forum for
natur og friluftsliv
Møre og Romsdal

Dato: 20.03.2015

Fråsegn knytt til småkraftpakken for Rauma / Nesset.

Kart over det viktigaste rutenettet til Molde og Romsdal Turistforening (<http://www.mrtur.no>)

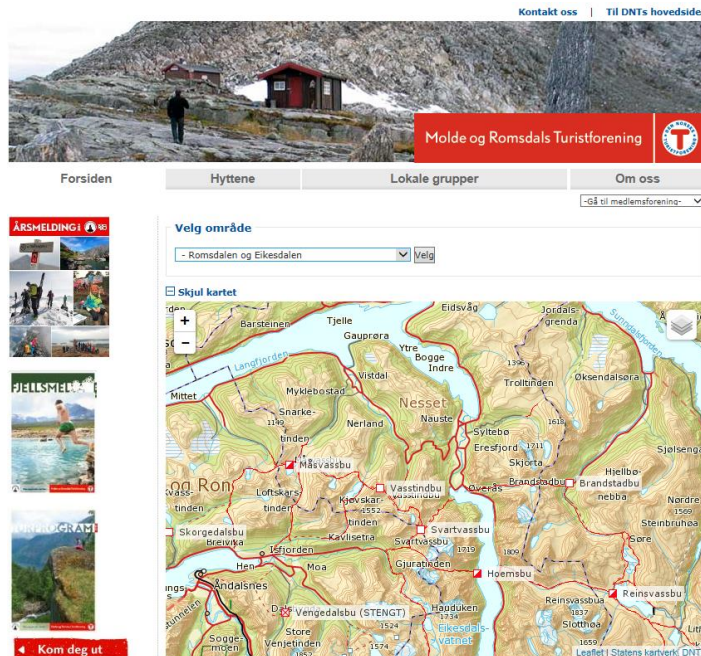
Det blir sagt i søknaden at; «det er en sti et lite stykke frå Rabbelva, men på grunn av det bratte terrenget er ikke elva særlig synlig fra stien». Ja, dette er vel å nedskrive verdien av Molde og Romsdal Turistforening (MRT) sitt rutenett nett her ved elva og elva som viktig naturelement i friluftslivet ! MRT har sitt viktigaste rutenett nett her ved Rabbelva frå Rabben i Grøvdalen opp langs Rabbelva opp til Hoemskaret og ned til Hoemsbu over Eikesdalsvatnet og opp til Reinsvassbu og så inn i Sunndalsfjella/Dovrefjell, alternativt meir nord på Romsdalshalvøya om Svartvassbu, Vastindbu, Måsvassbu og Skorgedalsbu (sjå <http://www.mrtur.no/>).

Rabbelva, med nedstigning frå Svartvassbu, og Loftdalselva står heilt sentralt i det som fleire meiner er ein av landets finaste turar. Med start frå Måsvassbu, over Vassindbu, Svartvassbu, ned til Stølen, og opp til Fallebu og innover mot Mardalsbotn og Mardalsfossen. Me finn at turområdet her er viktig i dag og har også eit potensiale til at den kan utvikle seg til å bli meir brukt i framtida. savner en bedre beskrivelse i uttalelsen om hvor viktig denne stien og området er/kan bli. MRT kan godt tenkje seg at dei som forening samlar kreftene og markedsfører stien Skorgedalsbu - Måsvassbu - Vassindbu - Svartvassbu (og ned langs Rabbelva), og vidare til Isfjorden, opp Loftdalselva, eller over til Hoemsbu på både eit nasjonalt og internasjonalt nivå. Kva andre områder har så god nærheit til både fjordlandskapet og sjøen, og det alpine landskapet med Gjuratinden, Vassindane, Kyrkjetaket, Klauva m.fleir ruvande over stien? Samtidig som hyttetilgongen er god? Me trur at en slik oppbygging av turtilbodet, og ein felles marknadsføringsfront vil gi vesentleg betre inntekter og livsgrunnlag for levande bygder, enn at noen enkeltpersoner beriker seg på utbygging av fossane våre.

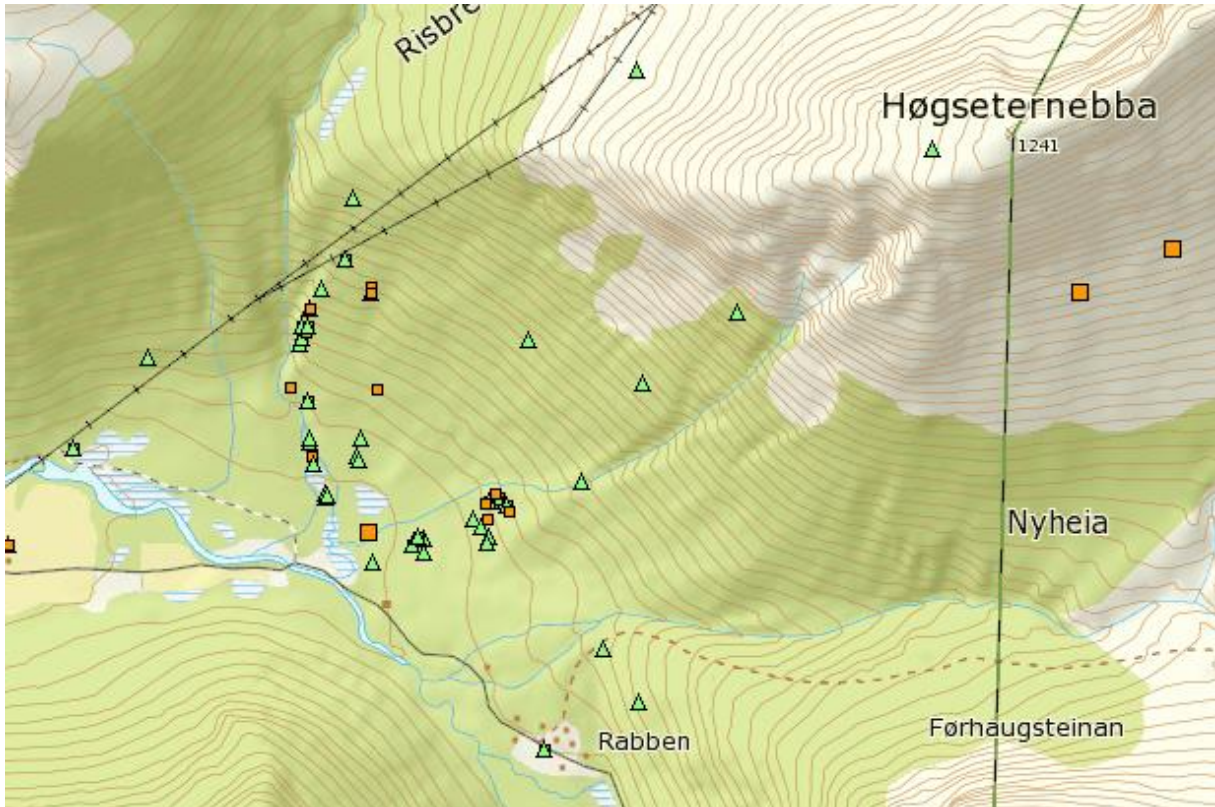
Vi har gått lia der røyr og veg er planlagd ved Rabbelva. Her er det meir alm enn det står om i søknaden. Denne alma har også følgjeartar, som narrepiggsopp. Kartleggingsrapporten for Rabbelva er rett og slett mangelfull. Veg vil bli eit svært kraftig inngrep i denne lia som stadvis er så bratt at ein må halde seg fast, og ein vil ha inngrepet midt i fleisen når ein kjem stien sørafrå.
